改 善 個 所 説 明 図

型 式 : GF-LT56A
通称名 : ランドローバー
ディスカバリー V8i

アンチロールシステム配管概要

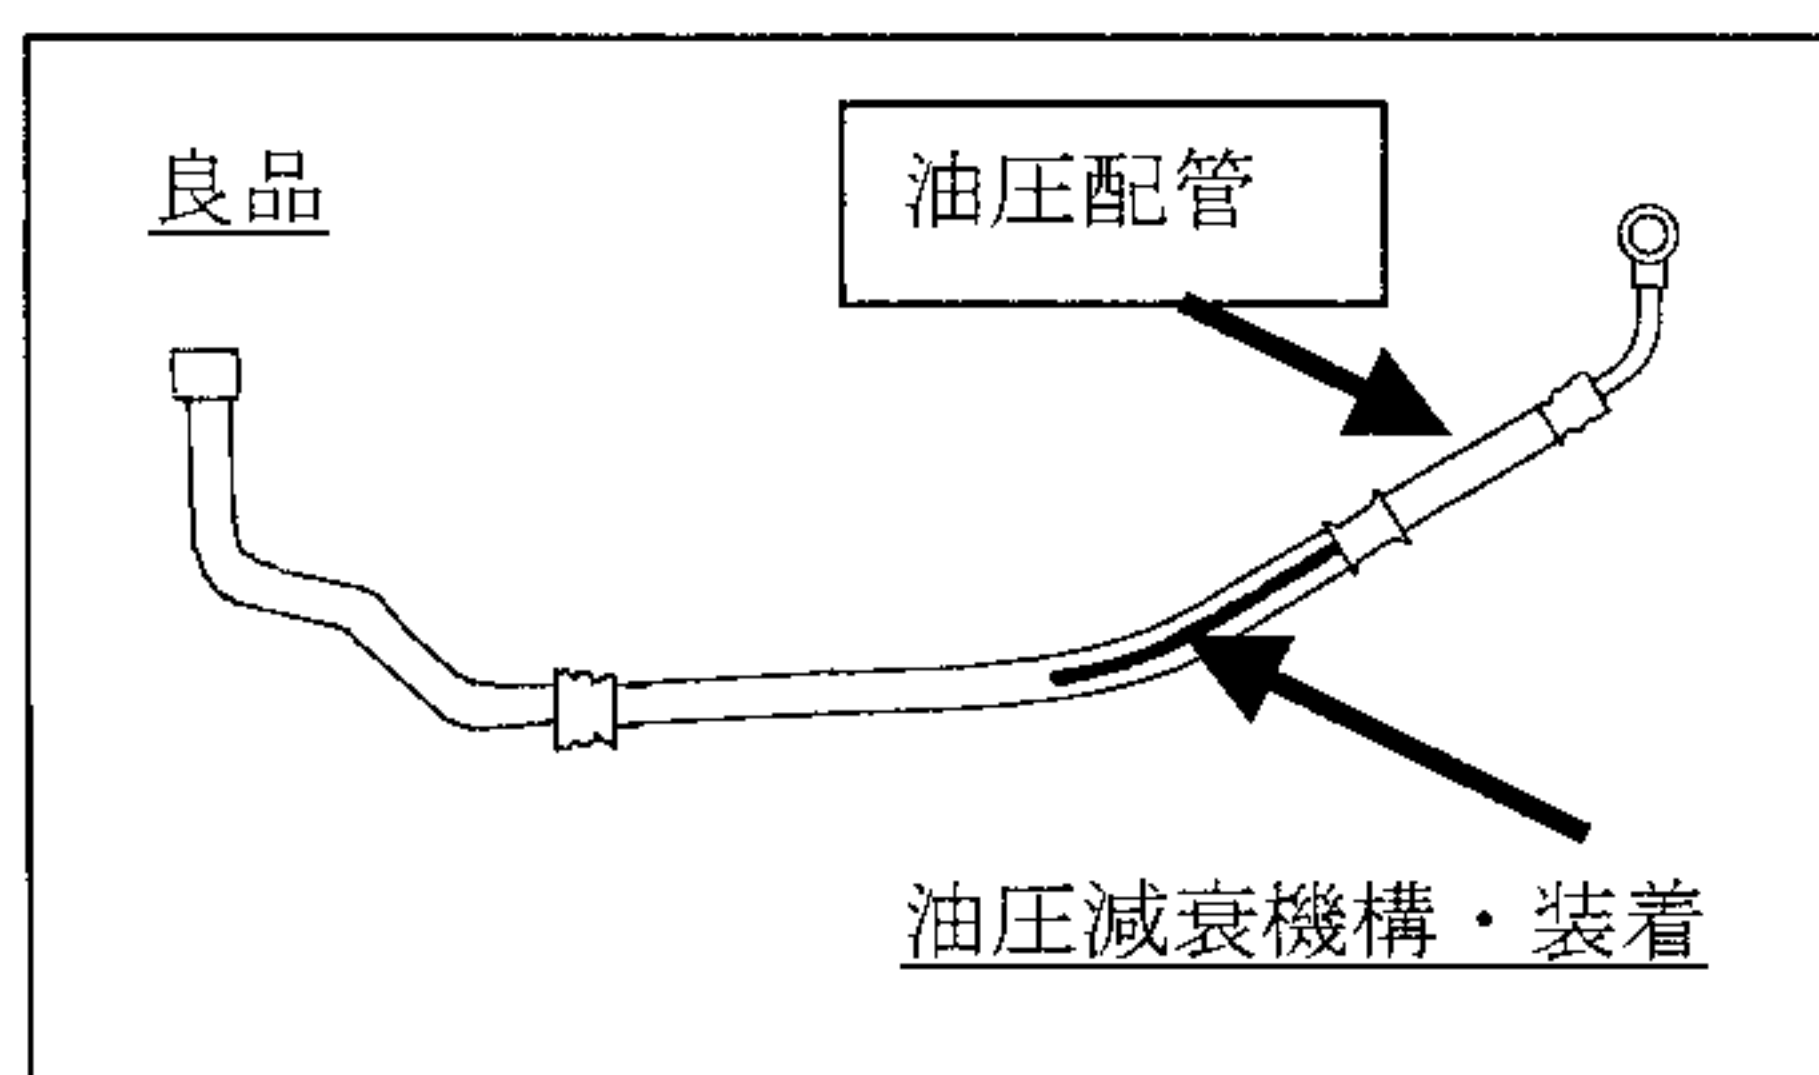
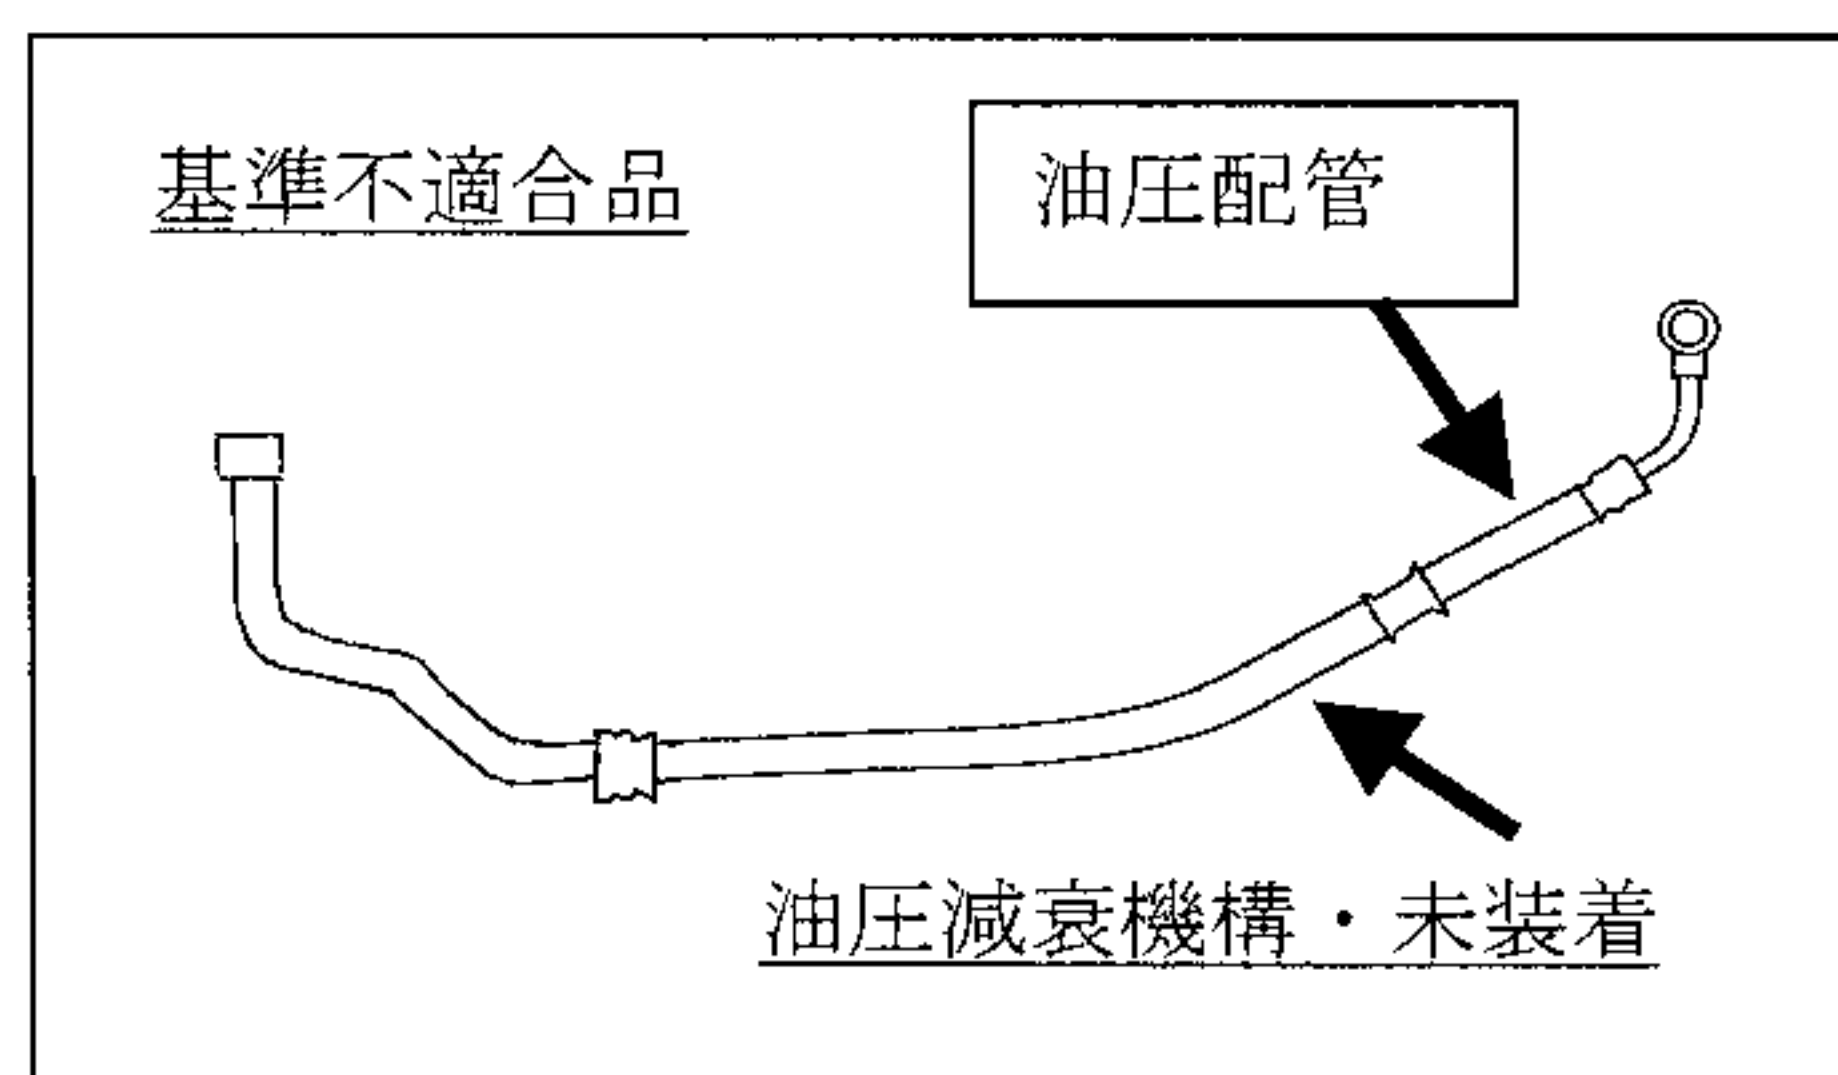
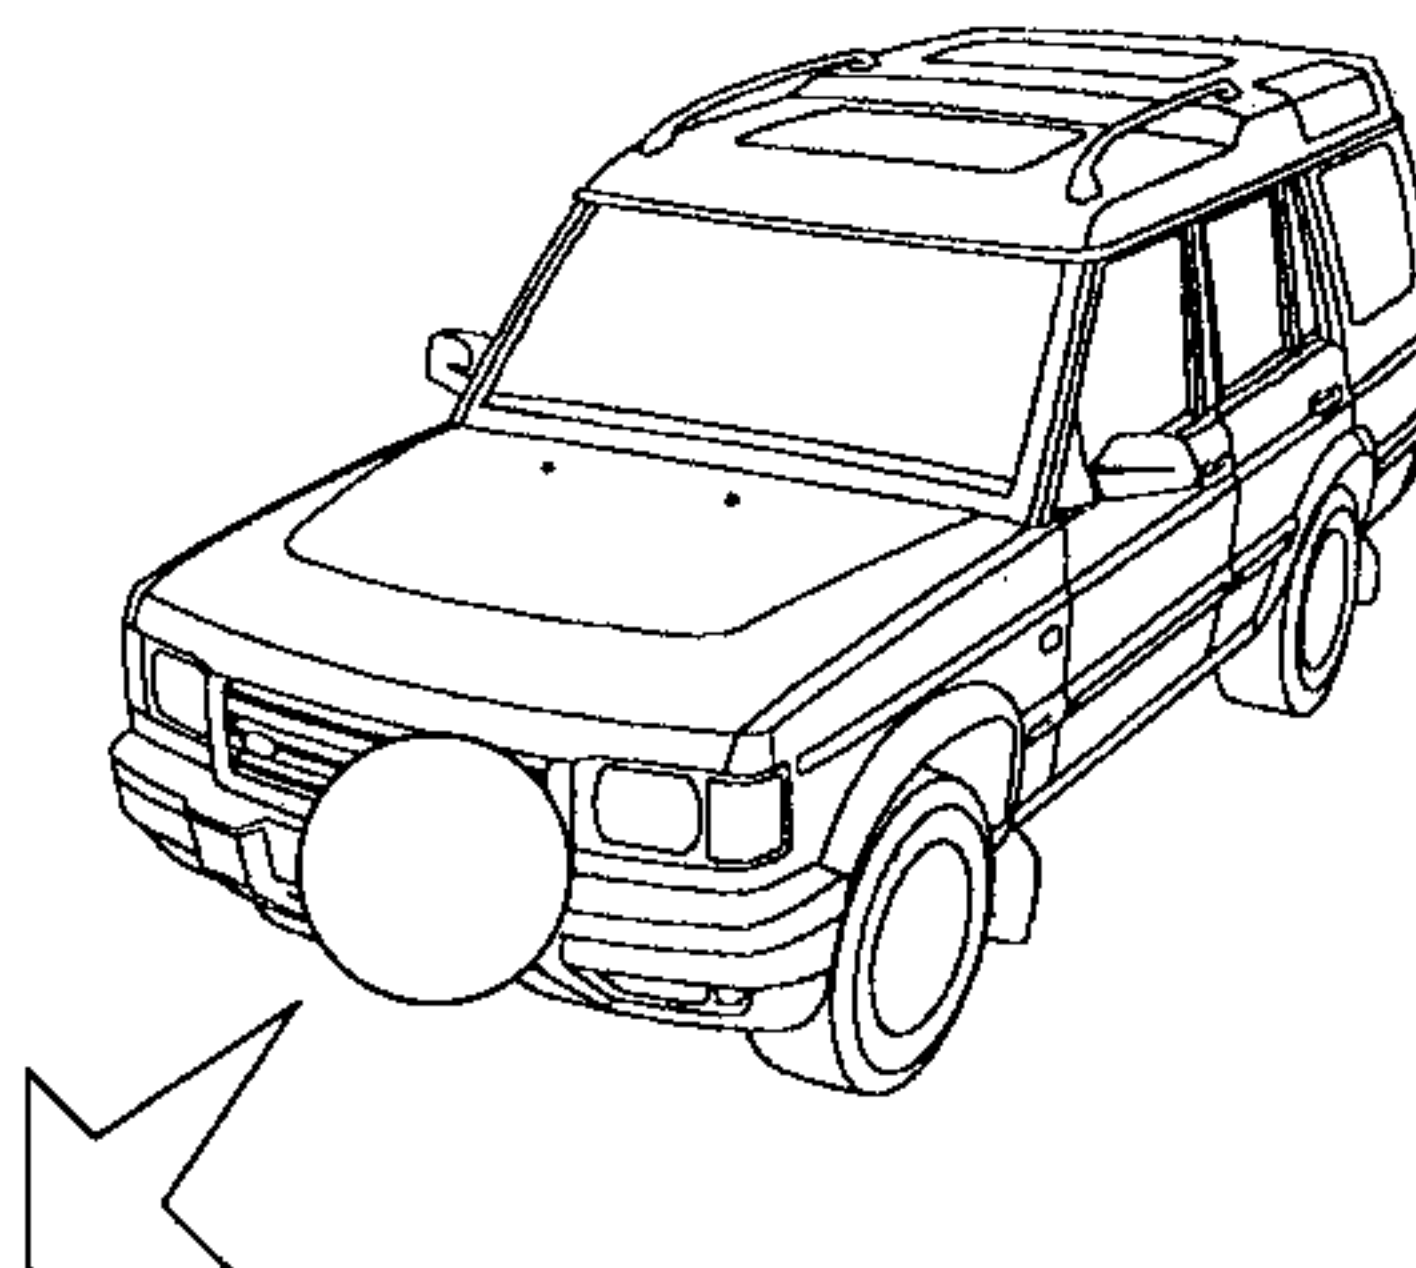
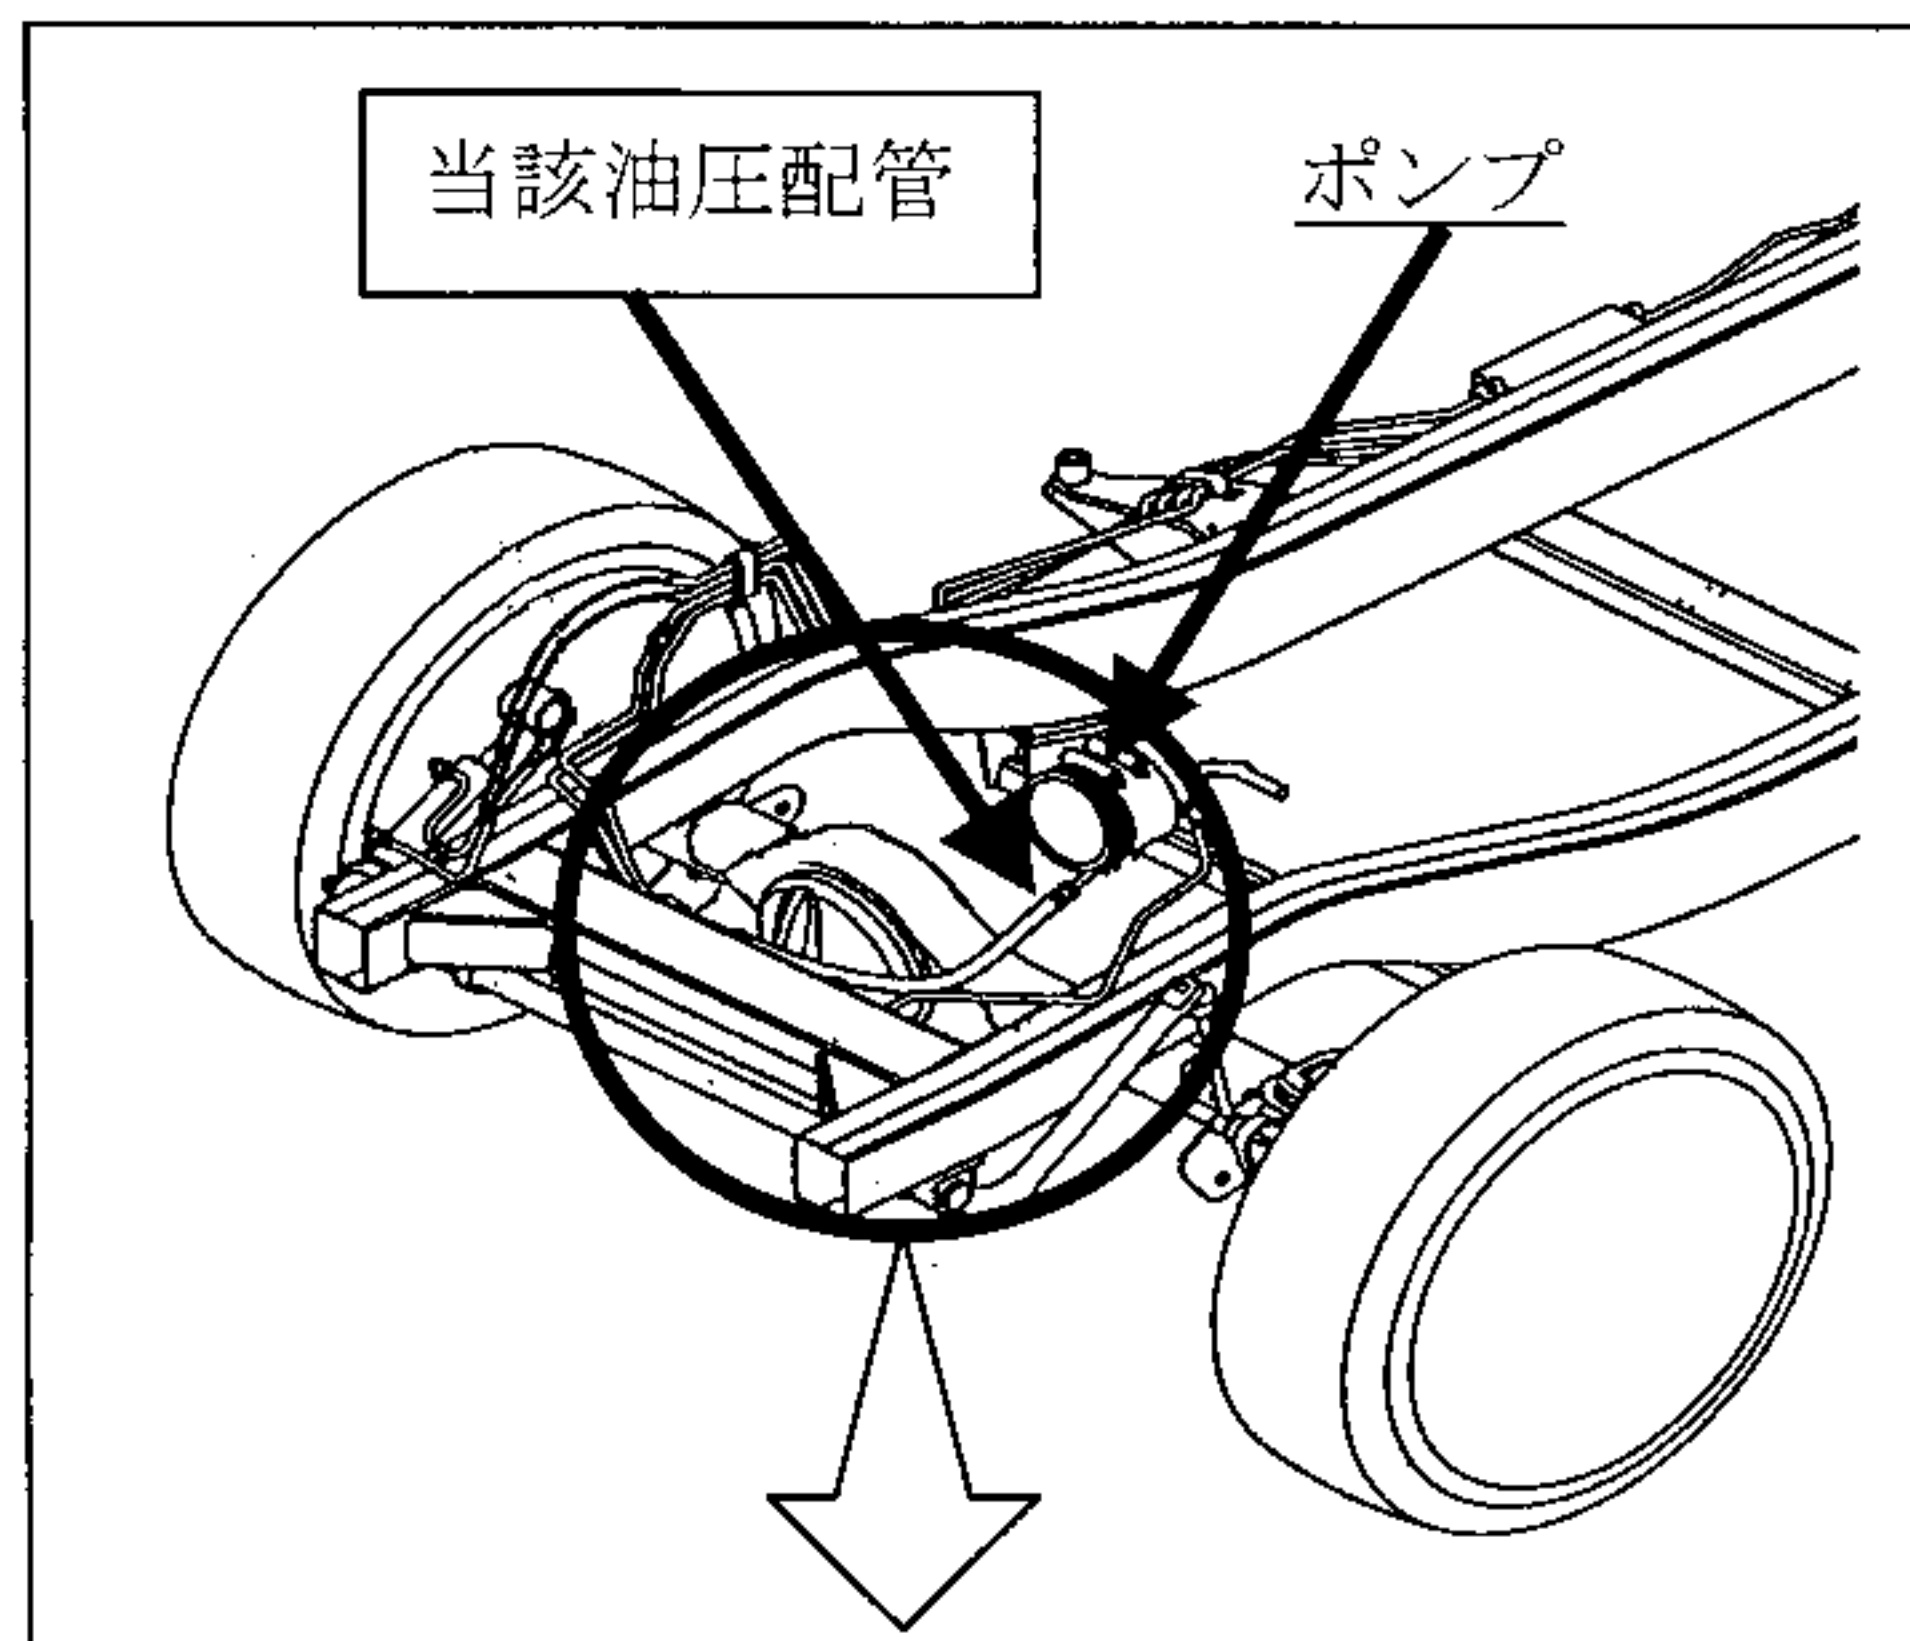
緩衝装置のアンチロールシステム（横揺れ防止機構）において、原動機室内の油圧配管の油圧減衰機構が装着されていないものがあるため、そのままの状態で使用を続けると、振動により当該配管と油圧ポンプの接続部が破損し、オイルが漏れてアンチロールシステムが機能しなくなり、最悪の場合、漏れたオイルが排気管に滴下し、火災にいたるおそれがある。

全車両、当該油圧配管を点検し、油圧配管内に油圧減衰機構が装着されていないものは、当該油圧配管を良品と交換する。
